DODATEK č. 1 ke SMLouvě o dílo

„Rekonstrukce bytového domu Dejvická 184/4“

Příloha č. 1 – Změnové listy č. 3, 6, 8, 11, 14, 15, 17, 18, 19, 21, 28, 29, 30 a 31

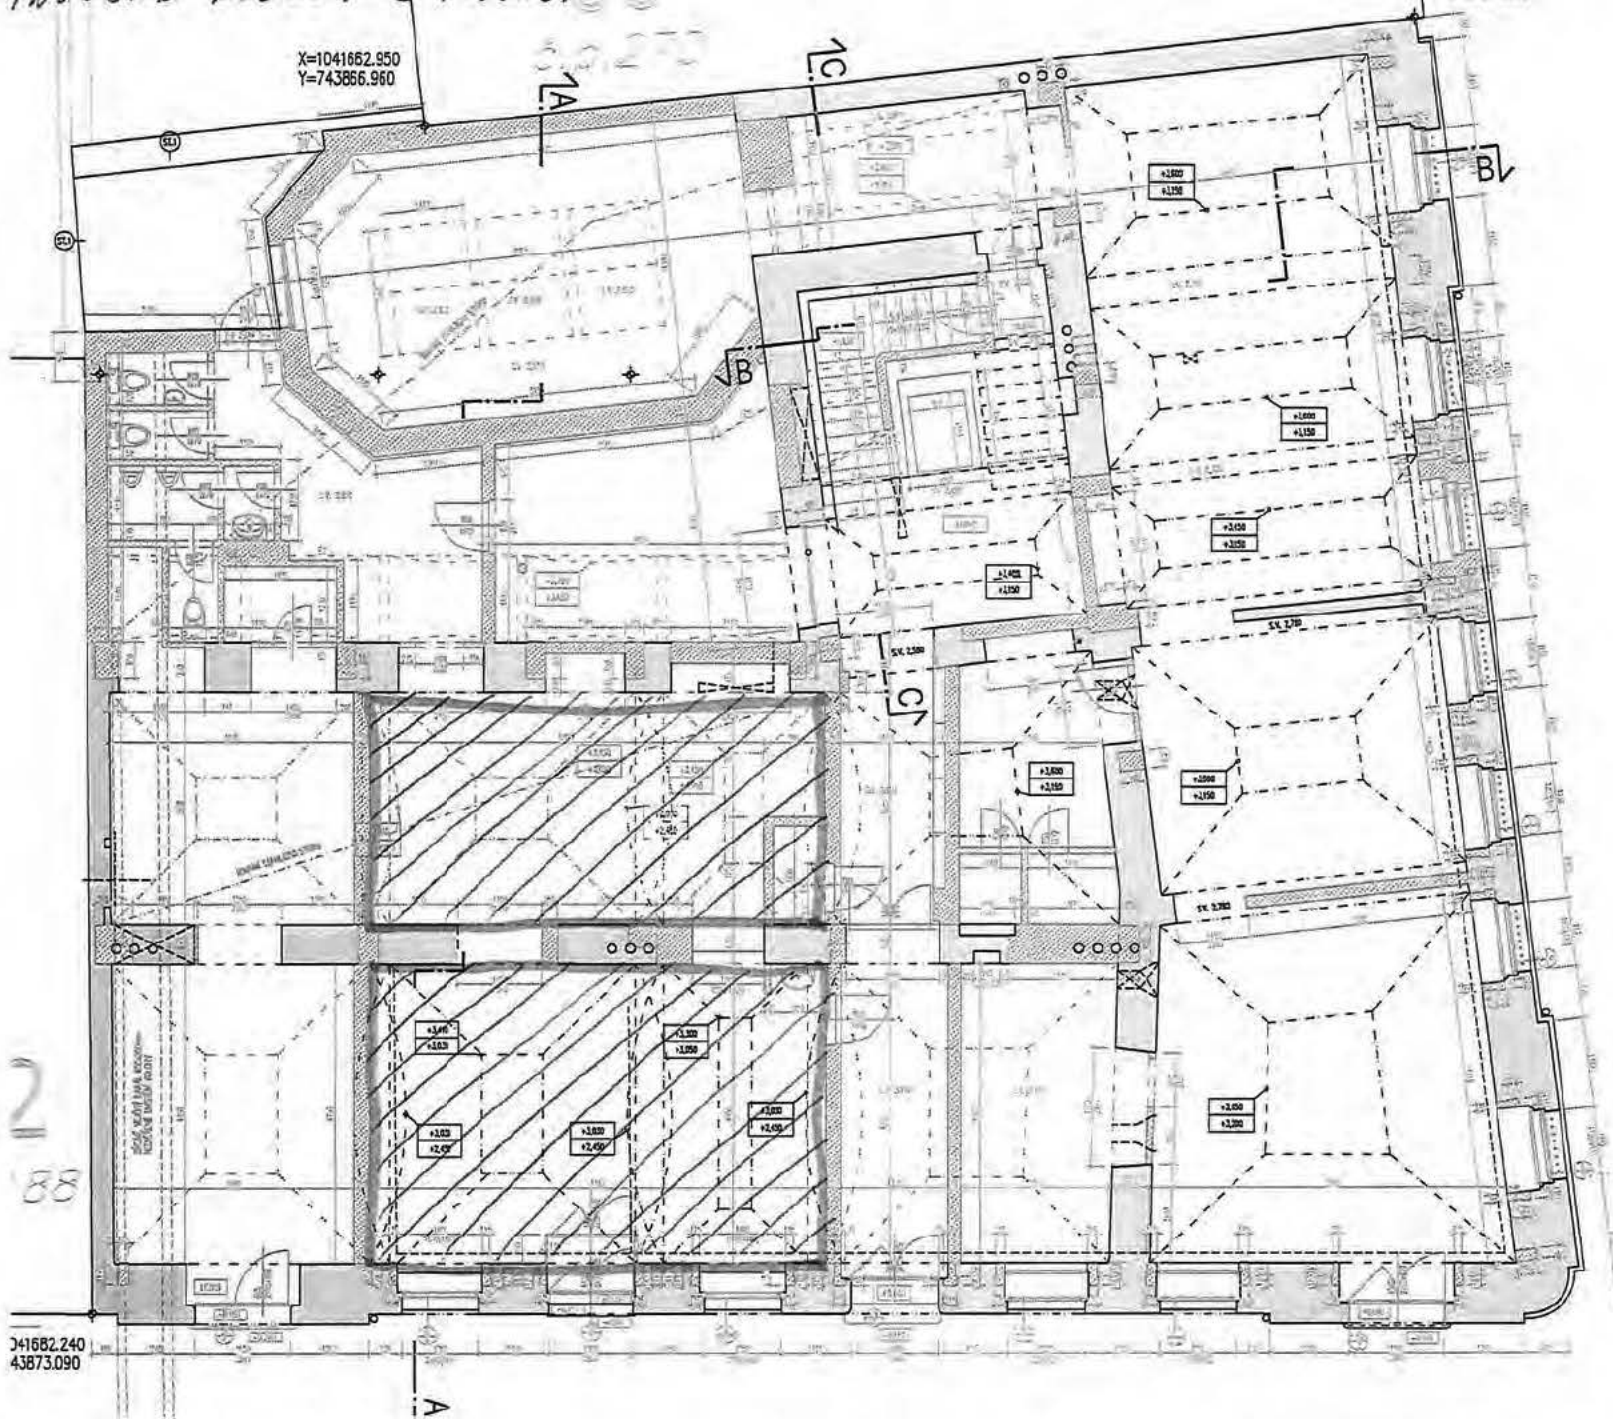
Při bouracích pracích byla ve dvou místnostech v 1.NP zjištěna pod stávající cihelnou klenbou falešná betonová klenba s izolací z minerální vaty.

Vybourání betonové klenby s izolací, vč.odvozu a likvidace odpadu a suti.

1. PP - PLOANS SE ZAKRESNUTIM STOL. BODU. ZOLNICA

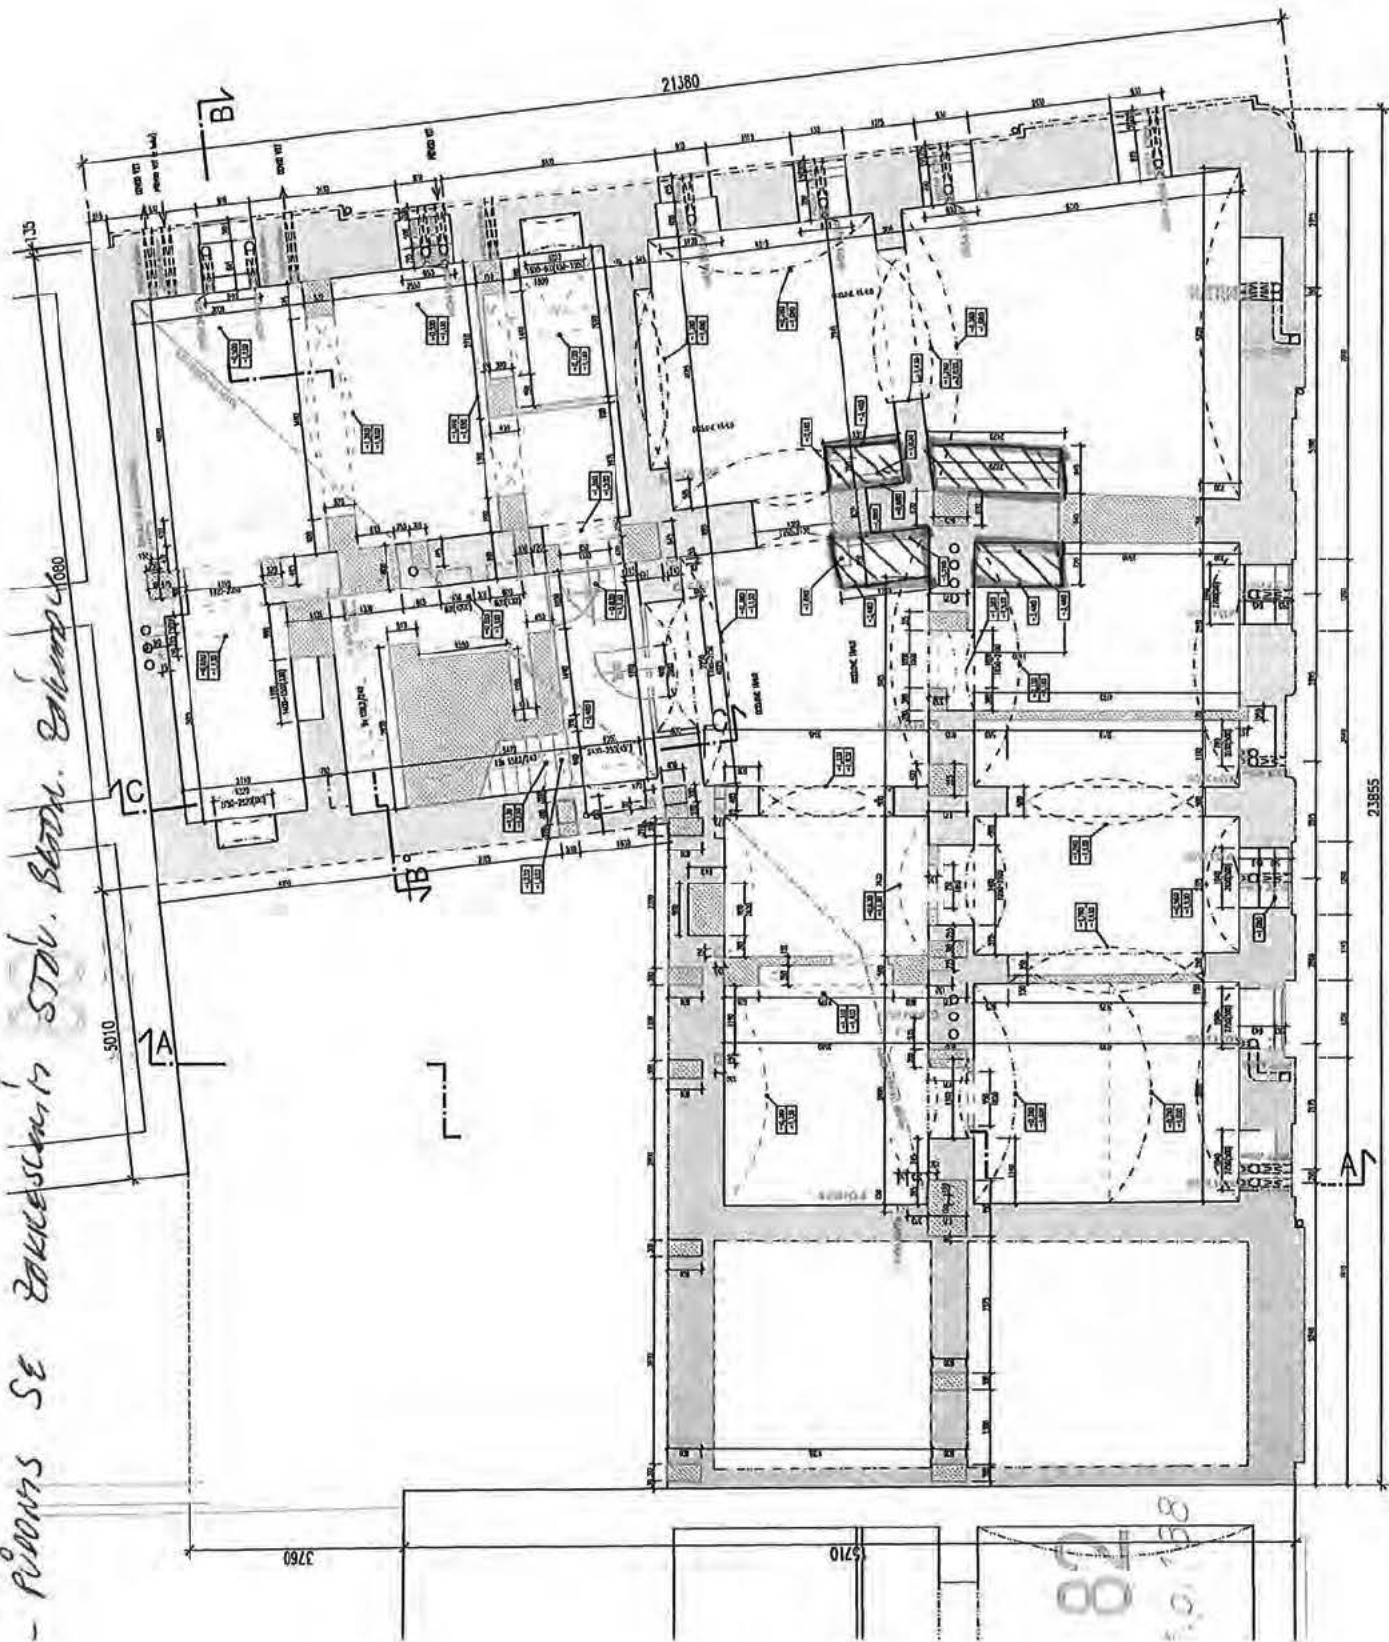
Při výkopových pracích v 1PP bylo zjištěno, že pod vybouraným zděným fundamentem, je stávající betonový základ, jehož bourání není obsaženo ve výkazu výměr.

Vybourání stávajícího betonového základu na výšku výkopu, vč. přesun sutí, odvozu na skládku a skládkového.

1. PP-7. NP

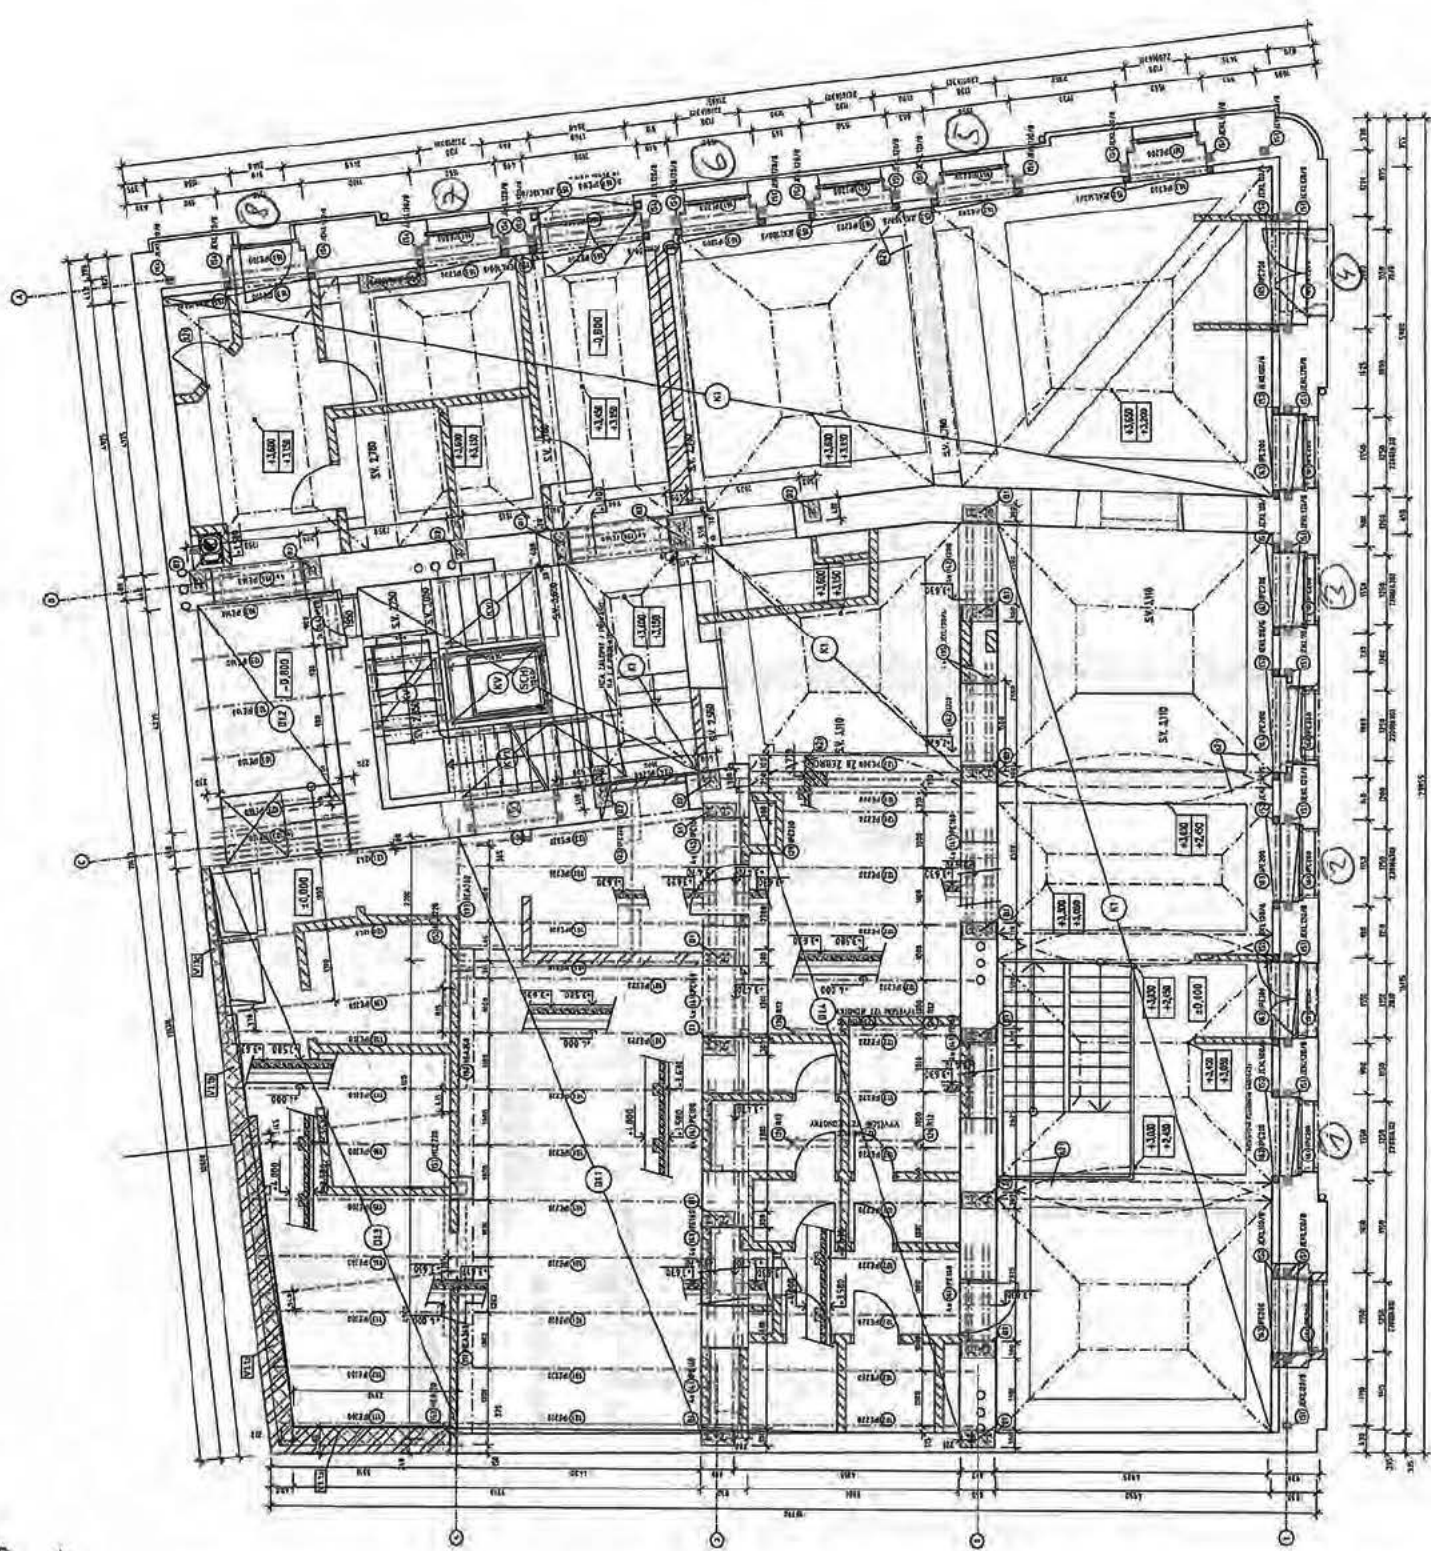
Je nutné provést větší rýhy ve zdivu dostatečně velké pro manipulaci s ocelovou konstrukcí. Navíc se jedná o smíšené zdivo (cihla, kámen), ve kterém jsou menší rýhy nerealizovatelné.

Vybourání větších rýh ve zdivu smíšeném pro osazení ocelových konstrukcí v ose A a v ose 1 v 1.PP a 1.NP (kterých sloupů se zatím týká, je vyznačeno v přiloženém půdoryse).

1. pp

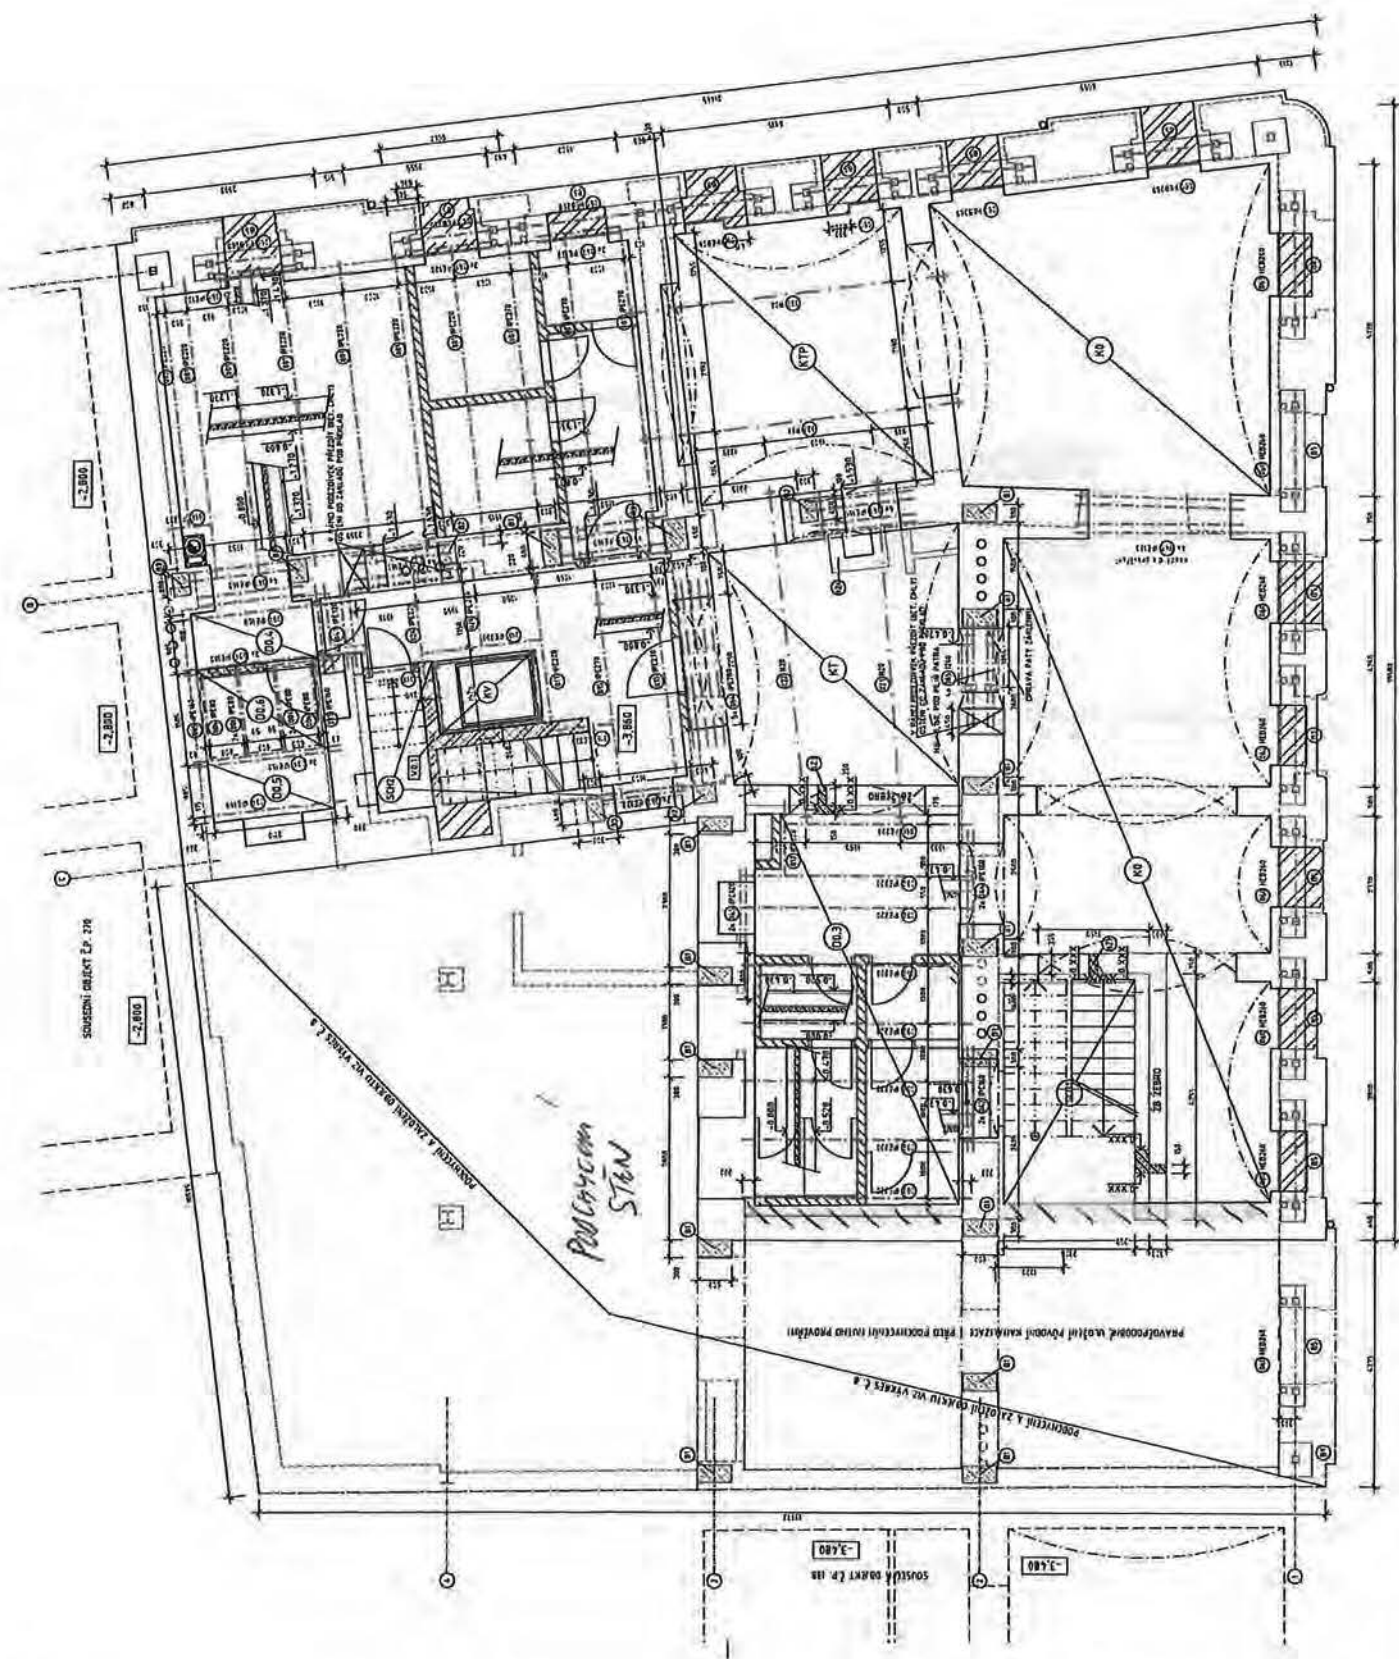
Při odkrytí základových konstrukcí bylo zjištěno, že u těchto dvou stěn není žádný základ. Bude doplněno podchycení na základě návrhu statika.

Podkopání a doplnění ŽB základů pod tyto dvě stěny. Bude prováděno po záběrech cca 1 m.

Generální projektant zakreslí do PD pro provedení stavby.
